工程名称：
海翼·文璟院

子项名称：
10#~12#楼

图　名：
10#、11#楼更改图

工程编号	W2020017
图　别	建　施
图　号	10A01
日　期	2020.04

①

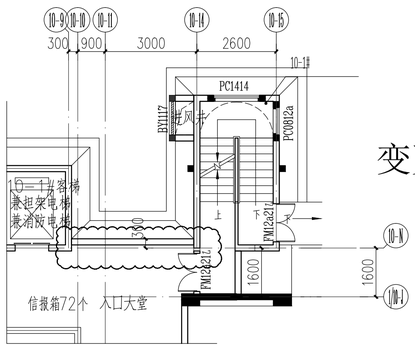
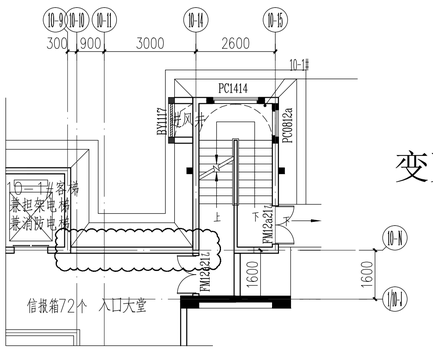
10#楼一层10-11交10-L~10-Q轴墙体向10-L轴移动0.20米.

②

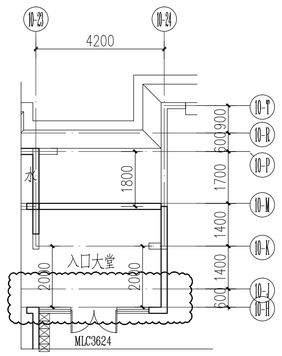
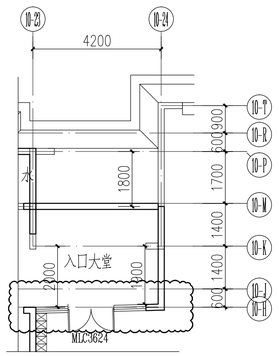
10#楼一层10-23~10-24交10-H轴墙体以23交H轴为支点向10-J轴旋转0.10米。

③

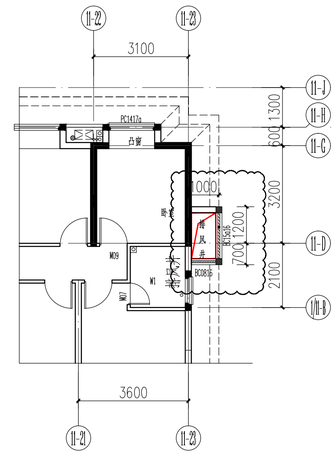
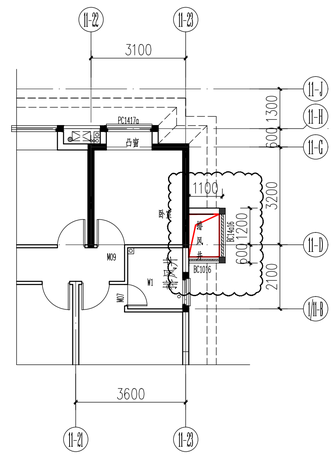
11#楼一层11-23轴排风井大小调整为1.2m*1.8m；
